圧着端子金型不具合対策報告書

製品名 : 1.2mmピッチ WtoBコネクタ ターミナル

図 番 : CTA1128-0350F

2. 不良内容

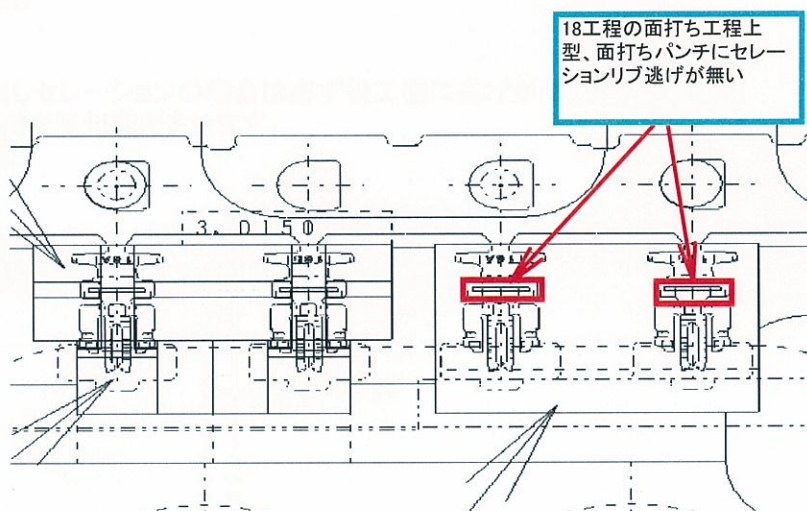
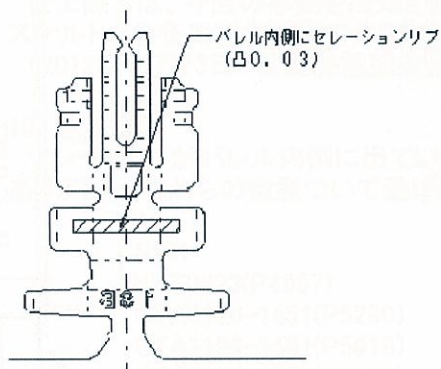
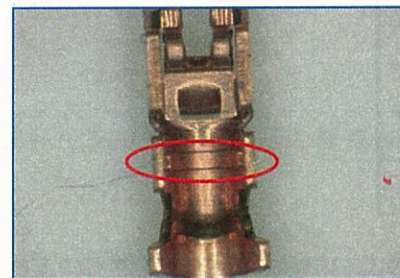
納入先にて、圧着時にバレルセレーション部に亀裂が発生しました。

断面写真

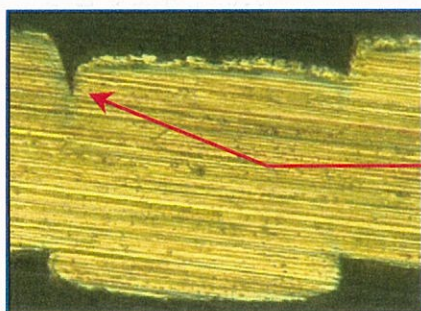
金型の面打ち工程の面打ちパンチに、セレーションリブの逃げが無く、リブを押し戻していました。
この結果、リブ根元にクラックが入ってしまったことで、圧着時に大きな亀裂が発生したと考えます。

リブを押し戻した事でクラック発生
